Mission régionale d'autorité environnementale

**Avis délibéré de la mission régionale
d'autorité environnementale
Hauts-de-France
sur le projet d'extension d'une plateforme de regroupement, tri et
traitement de déchets sur la commune de Denain (59)
Étude d'impact v3 du 08 août 2025**

n°MRAe 2025-9124

plan de masse du site (pièce PDF 8_2 du dossier)

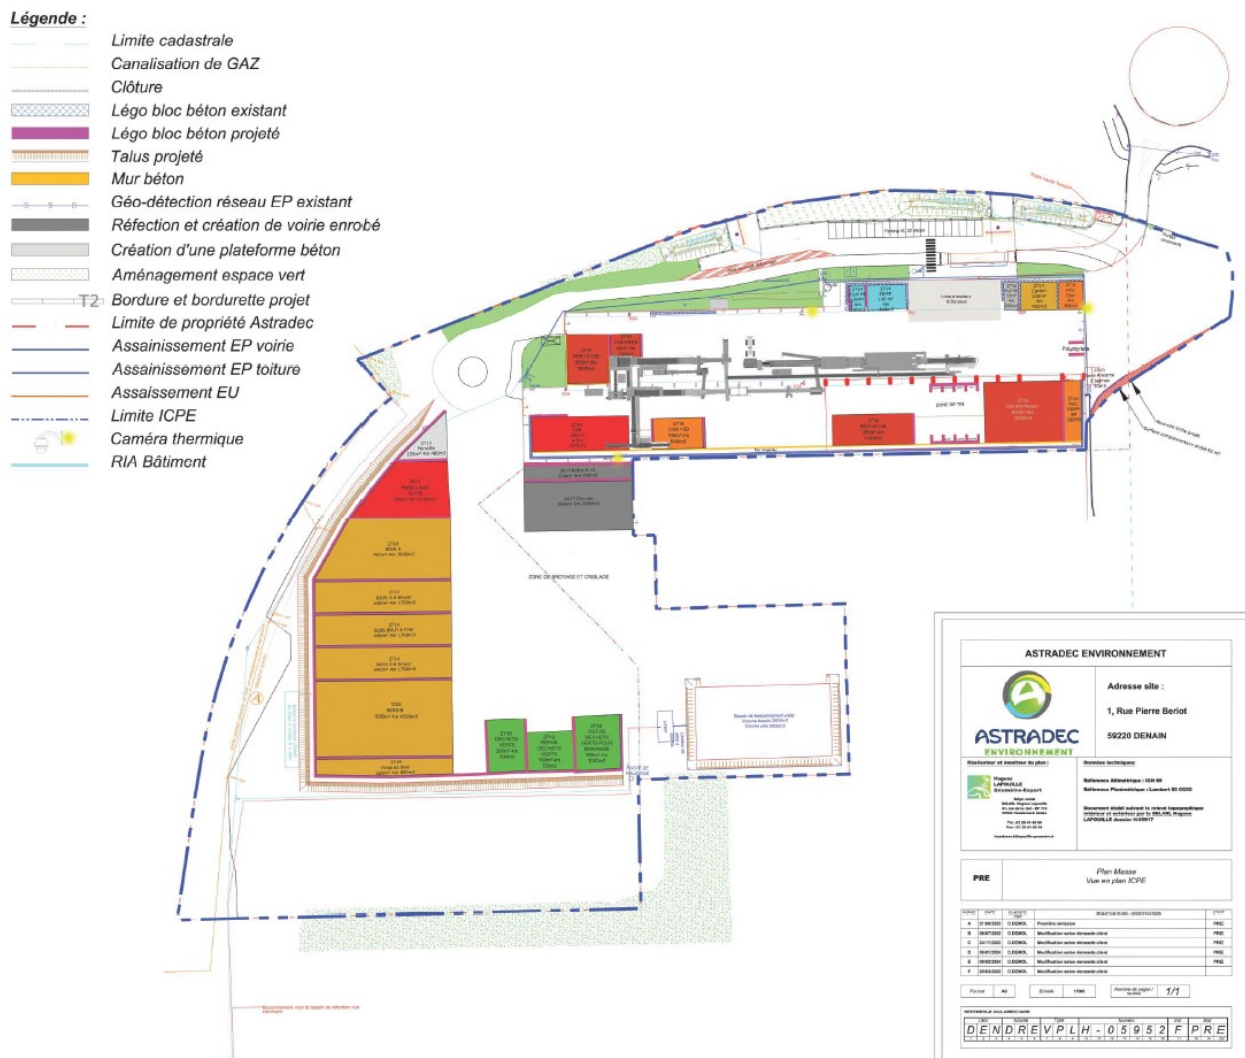
Cette approche aurait fait l'objet d'un échange avec le SDIS en février 2018. Toutefois, considérant l'impact sur les besoins en eau d'extinction qui passe ainsi de 630 m³/h à 60 m³/h, l'avis du SDIS quant à cette méthode est nécessaire sur le choix du scénario de calcul des moyens d'extinction nécessaires pour le hall de tri et traitement des DIB.

Pour les stockages extérieurs, le scénario majorant porte sur le box de stockage de bois brut B, contenant jusqu'à 4 320 m³ de bois sur une surface de 1 080 m² (voir plan ci-dessous), pour lequel le débit d'eau nécessaire à l'extinction de l'incendie a été évalué à 90 m³/h pendant deux heures, soit 180 m³. L'étude indique que les citernes d'eau incendie internes permettent de disposer d'un volume d'eau d'extinction suffisant.

Un second scénario majorant comprenant un incendie généralisé des stockages de bois a été étudié en considérant d'éventuels effets dominos entre ces stockages. Dans ce cadre, les besoins en eau d'extinction seraient de 360 m³/h pendant deux heures soit 720 m³. Ce volume d'eau d'extinction serait alors atteint à l'aide des quatre citernes et des poteaux publics dont la capacité reste à justifier.

- justifier les débits et volumes d'eau nécessaires en cas d'incendie ;
- joindre l'avis du SDIS sur le choix du scénario de calcul des moyens d'extinction nécessaire pour le hall de tri et traitement des DIB.
